**AVIS RELATIF À LA PROTECTION
CONTRE LES EVENTUELS EFFETS NOCIFS ET NUISANCES
PROVOQUÉS PAR LES RAYONNEMENTS NON IONISANTS
GÉNÉRÉS PAR DES ANTENNES ÉMETTRICES STATIONNAIRES**

Commune : ECAUSSINNES - Exploitant : PROXIMUS

Référence exploitant : 64FNQ_01

Rapport n° 1749 / 2026

Figure 1 : Vue en plan des lieux de séjour et des points de contrôle

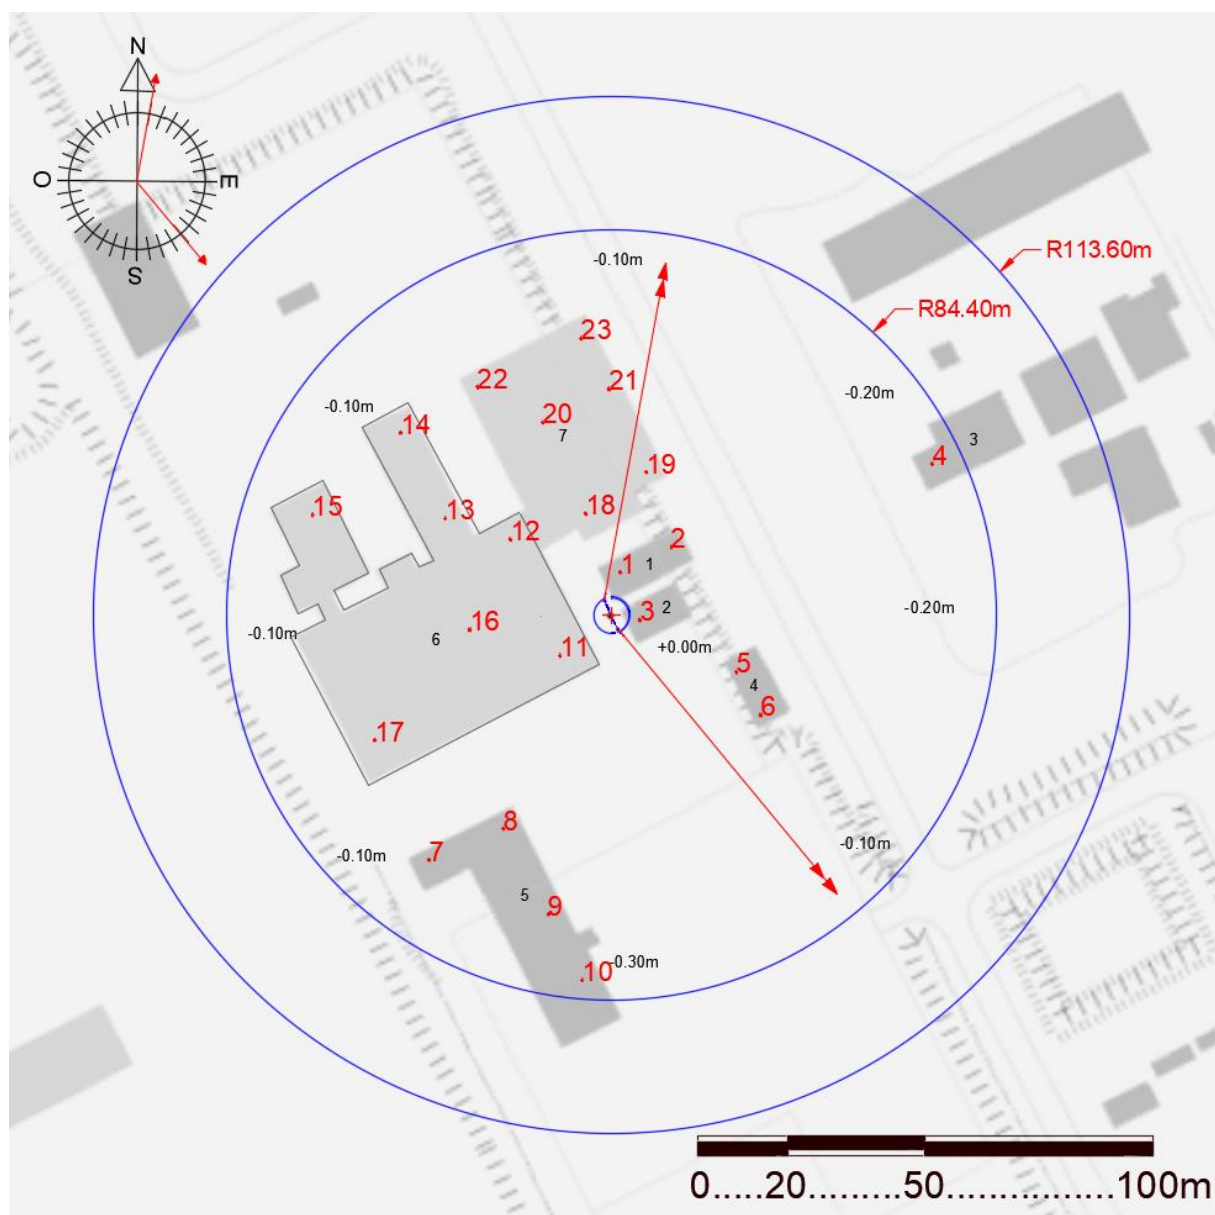
- le numéro du point de contrôle repris sur un des plans de la figure 1;
- le numéro du LS dans lequel se trouve le point de contrôle de la 1^{ère} colonne ;
- l'atténuation d'obstacle prise en compte pour le calcul de l'indice d'exposition dans le LS ;
- le résultat du calcul de l'indice d'exposition.

N° point de contrôle	LS	Atténuation (dB)	Indice d'exposition relatif à la limite par installation IE_i
12	6	3,0	0,790
23	7	3,0	0,629
21	7	3,0	0,301
22	7	3,0	0,297
13	6	3,0	0,260
10	5	3,0	0,242
4	3	3,0	0,231
14	6	3,0	0,225
9	5	3,0	0,208
11	6	3,0	0,198
19	7	3,0	0,136
20	7	3,0	0,125
6	4	3,0	0,125
5	4	3,0	0,114
18	7	3,0	0,095
16	6	3,0	0,087
2	1	3,0	0,083
1	1	3,0	0,082
3	2	3,0	0,059
15	6	3,0	0,054
7	5	3,0	0,053
8	5	3,0	0,053
17	6	3,0	0,028

En ce qui concerne les antennes de l'installation mentionnées dans le tableau 1, la distance maximale à laquelle la limite pourrait être atteinte, à l'extérieur, est égale à 103,6 m. S'il n'y a pas de LS à une distance inférieure, les antennes respectent forcément la limite d'immission.

Dans le cas des LS situés à l'intérieur des bâtiments, une atténuation d'obstacle est prise en compte et il en résulte que la distance maximale à laquelle la limite pourrait être atteinte se réduit à 74,4 m.

Figure 2 : Vue en plan des installations d'antennes dans un rayon de 300 mètres autour de l'installation faisant l'objet de la demande d'avis

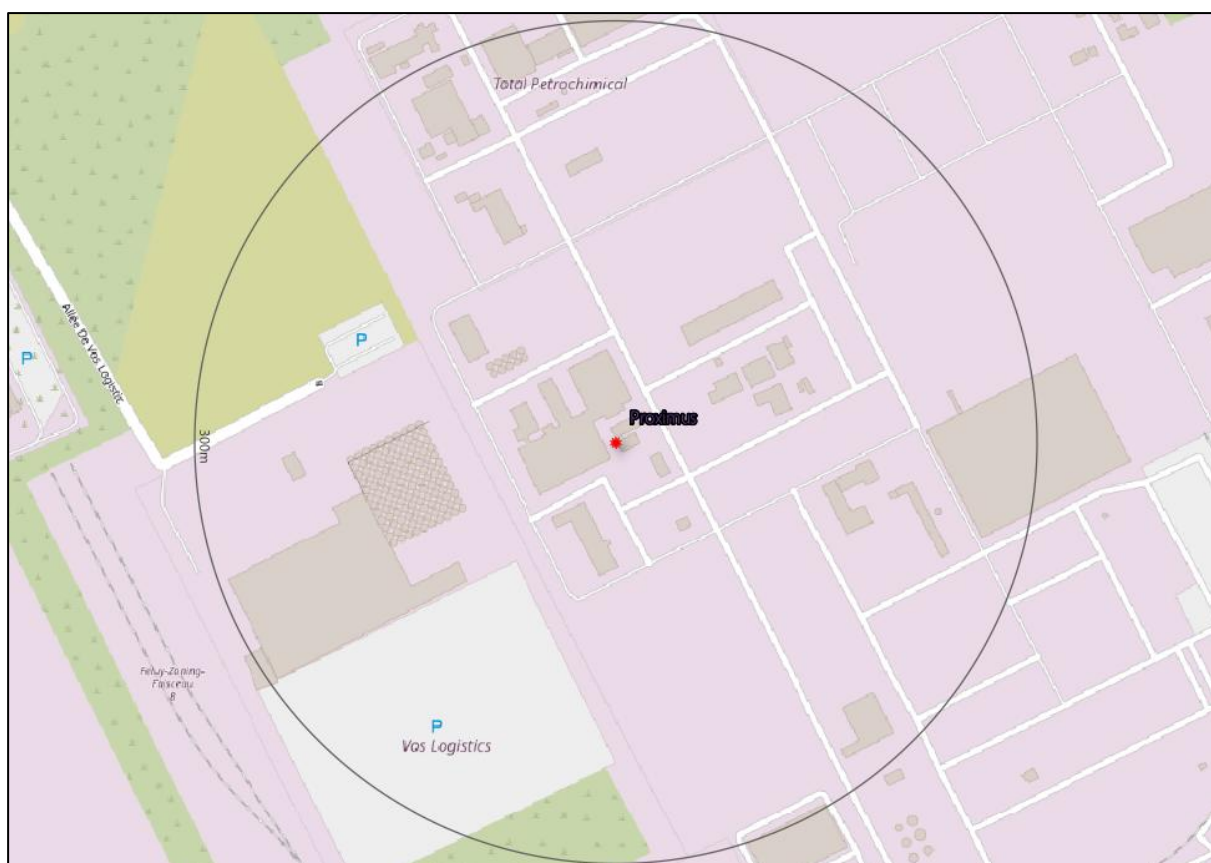
Le plan en projection verticale de la figure 2 indique la localisation des installations d'antennes émettrices stationnaires visées par le décret et situées dans un rayon de 300 mètres autour de l'installation référencée dans le paragraphe 2 et localisée au centre du cercle. Les données de localisation de ces antennes et les avis correspondant sont accessibles via le cadastre en ligne des antennes émettrices stationnaires⁸. Les installations prises en compte dans l'évaluation du respect de la limite cumulative sont les installations d'antennes émettrices déclarées en service par l'exploitant à la date du présent avis, à l'exception de l'installation référencée dans le paragraphe 2 et éventuellement d'autres installations ayant fait l'objet d'une demande d'avis à la même date et qui sont situées à l'intérieur de la zone de 300 mètres de rayon.

- a) il y a au plus 4 installations d'antennes émettrices stationnaires présentes dans la zone d'évaluation de 300 mètres de rayon représentée dans la figure 2, y inclus l'installation référencée dans le paragraphe 2 : la limite cumulative définie à l'article 4, §2 du décret est nécessairement respectée dans les lieux de séjour à l'intérieur de la zone d'évaluation de 300 mètres de rayon ;

- b) il y a exactement 5 installations d'antennes émettrices stationnaires présentes dans la zone d'évaluation de 300 mètres de rayon représentée dans la figure 2, y inclus l'installation référencée dans le paragraphe 2 et il existe, pour 3 ou 4 de ces installations, un avis attestant le respect de la limite abrogée de 3 V/m : la limite cumulative définie à l'article 4, §2 du décret est nécessairement respectée dans les lieux de séjour à l'intérieur de la zone d'évaluation de 300 mètres de rayon ;

- c) dans tous les autres cas, il a été vérifié que la limite cumulative définie à l'article 4, §2 du décret n'est pas dépassée dans les lieux de séjour sur base du nombre d'installations localisées dans la zone d'évaluation de 300 mètres de rayon représentée dans la figure 2, de leur localisation ainsi que des données inscrites dans la figure 1 et au paragraphe 4 du présent avis et dans les avis attestant le respect de la limite par installation ou de la limite abrogée de 3 V/m relatifs aux autres installations reprises dans la figure 2.

Compte tenu des considérations ci-dessus, il apparaît que l'intensité du rayonnement électromagnétique généré, dans les lieux de séjour situés dans un rayon de 300 mètres autour de l'installation référencée dans le paragraphe 2, par l'ensemble des antennes émettrices stationnaires de l'ensemble des exploitants du même site d'antennes émettrices stationnaires respecte la limite fixée à l'article 4, § 2 du décret.
